Nahradenie napínacích kladiek 531 0069 10 a 531 0071 10 kladkou 531 0250 10

INA 0018

Obrázok 1: Znázornenie náhrady

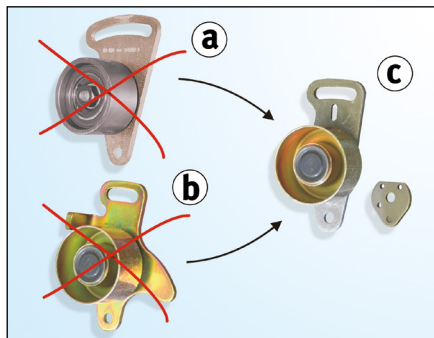
- a) Napínacia kladka 531 0071 10
- b) Napínacia kladka 531 0069 10
- c) Napínacia kladka **531 0250 10**

Obe napínacie kladky **531 0069 10** a **531 0071 10** sa už nedodávajú a boli nahradené na napínicu kladku **531 0250 10** (pozri obrázok 1).

Napínacia kladka **531 0250 10** pozostáva z dvoch častí:

- napínacia kladka s držiakom
- distančná doštička
